con la presente si inviano Osservazioni per l'impianto eolico cod. procedura (id_vip/id_mattm):10844 per la produzione di energia elettrica da fonte eolica costituita da n.6 aerogeneratori della potenza complessiva di 37,2 MW, un sistema di accumulo da 25MW e relative opere connesse in loc. "Riempillo" nel Comune di Pitigliano (Gr).

Modulo per la presentazione delle osservazioni per i piani/programmi/progetti sottoposti a procedimenti di valutazione ambientale di competenza statale

Impianto per la produzione di energia elettrica da fonte eolica, costituito da 6 aerogeneratori della potenza complessiva di 37,2 MW, un sistema di accumulo da 25 MW e relative opere connesse in località "Rempillo" nel comune di Pitigliano (GR).

Immagine n. 5 Intervisibilità degli impianti eolici della provincia di Viterbo anche in quella di Grosseto, in particolare nel pitiglianese.

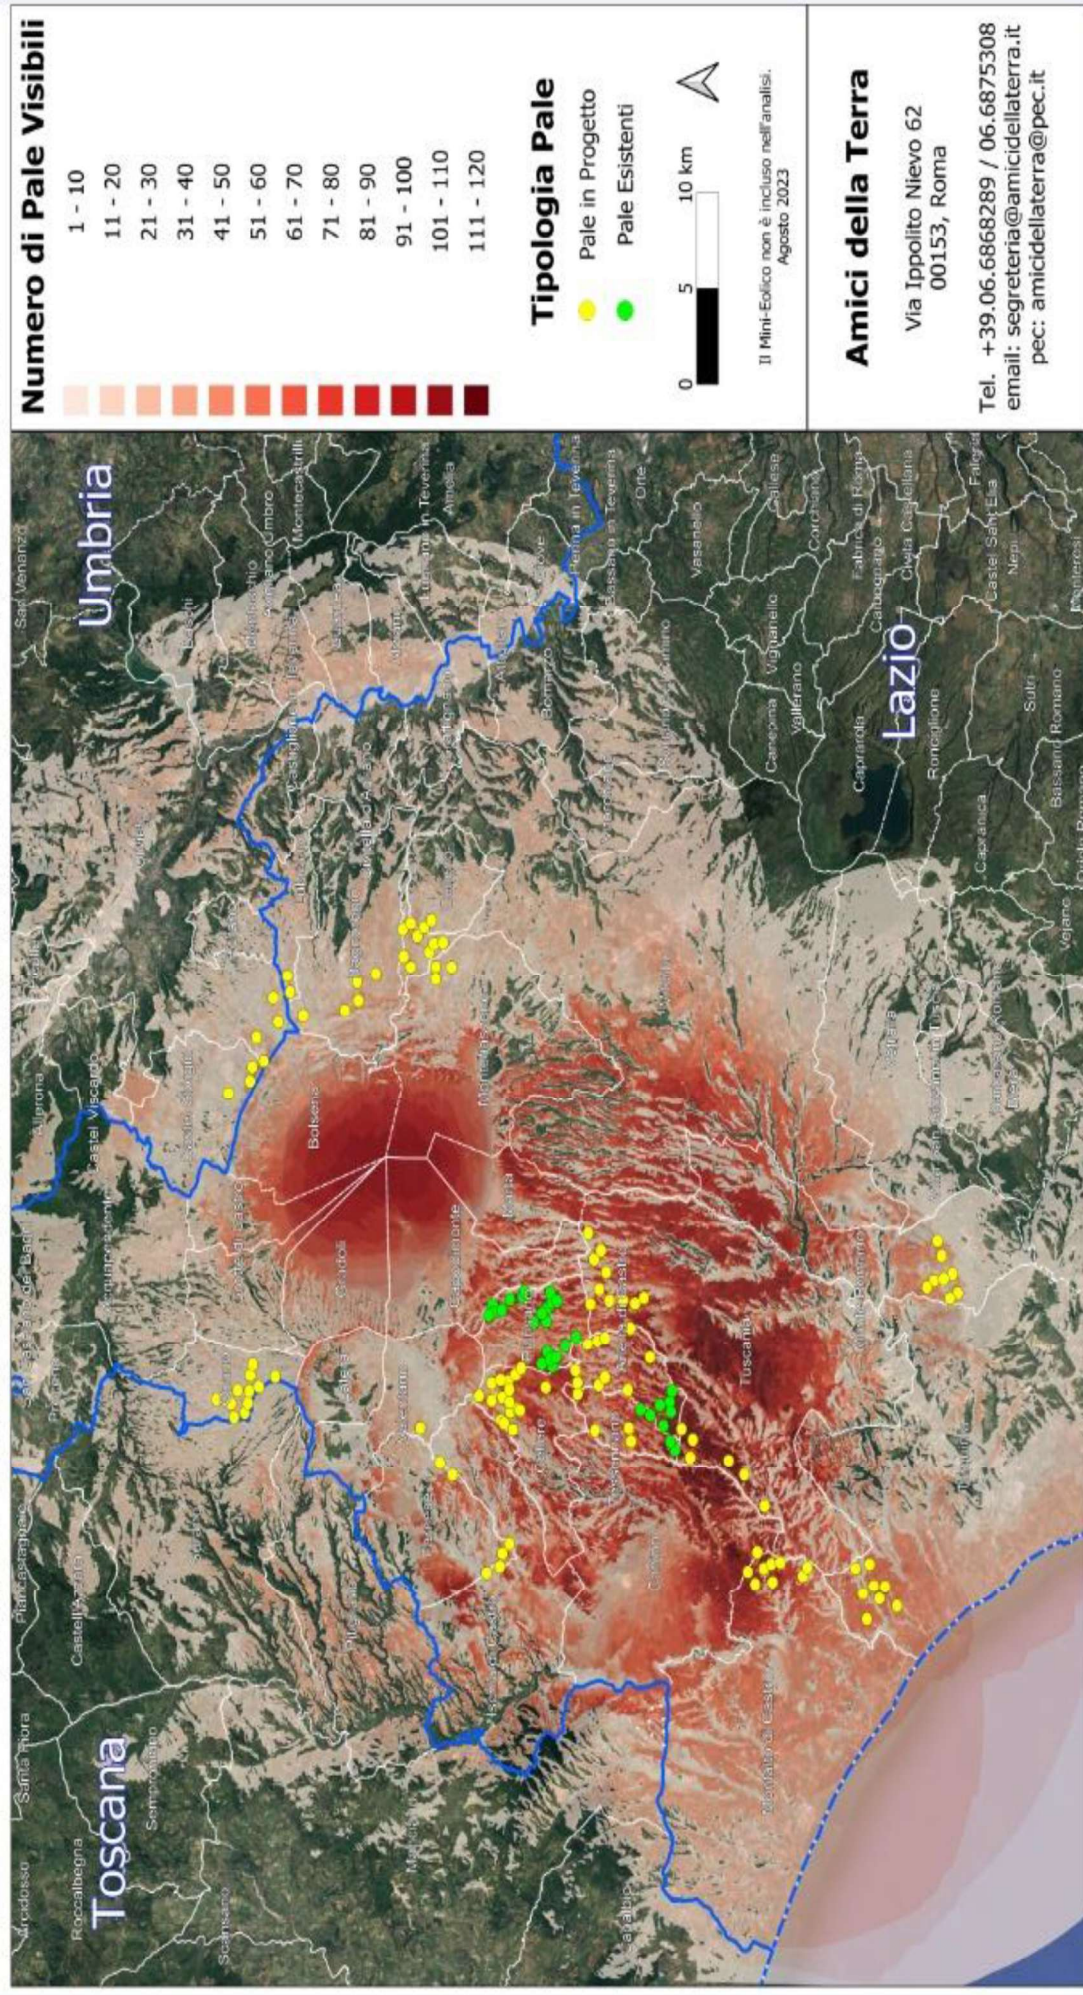
nn. 1 e 2 e crea anche degli impatti negativi anche sui beni naturalistici come verrà dettagliato nell'Osservazione n. 4. Inoltre andrebbe a sommarsi al già enorme cumulo di impianti eolici e fotovoltaici e geotermici che già creano una elevata criticità ambientale nella provincia di Viterbo e interferiscono anche con il territorio toscano come si può vedere dalle immagini nn. 4 e 5 dell'Allegato n. 1.
